**КОЛЬЦА РЕЗЬБОВЫЕ С УКОРОЧЕННЫМ ПРОФИЛЕМ
ДЛЯ ТРУБНОЙ ЦИЛИНДРИЧЕСКОЙ РЕЗЬБЫ
ДИАМЕТРОМ от 4" до 6"**

**ГОСТ
18932—73**

Изменение № 1 ГОСТ 18932—73 Кольца резьбовые с укороченным профилем для трубной цилиндрической резьбы диаметром от 4" до 6". Конструкция и основные размеры

Черт. 1

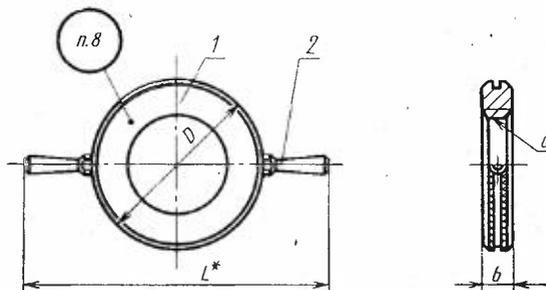
Пункты 2, 3. Таблицы 1, 2. Графа «Резьба». Заменить слова: «Номинальный размер, дюймы» на «Обозначение размера резьбы», «Число ниток на 1"» на «Число шагов на длине 25,4 мм».

Пункт 2. Таблица 1. Графу «Обозначение колец» изложить в новой редакции:

Пункты 2, 3. Пример условного обозначения. Заменить слова: «болта с правой резьбой труб. 4''» на «наружной резьбы правой G4», «Кольцо 8216—0120» на «Кольцо 8216—0125», «Кольцо 8216—0120/001» на «Кольцо 8216—0125/001»

Обозначение колец

8216—0125

8216—0126

8216—0127

8216—0128

8216—0129

Черт. 2

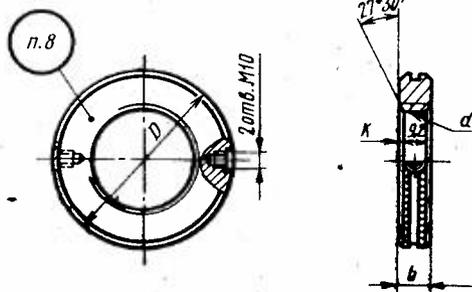
Пункт 3. Таблица 2. Графу «Обозначение колец» изложить в новой редакции:

Обозначение колец

8216—0125/001
8216—0126/001
8216—0127/001
8216—0128/001
8216—0129/001
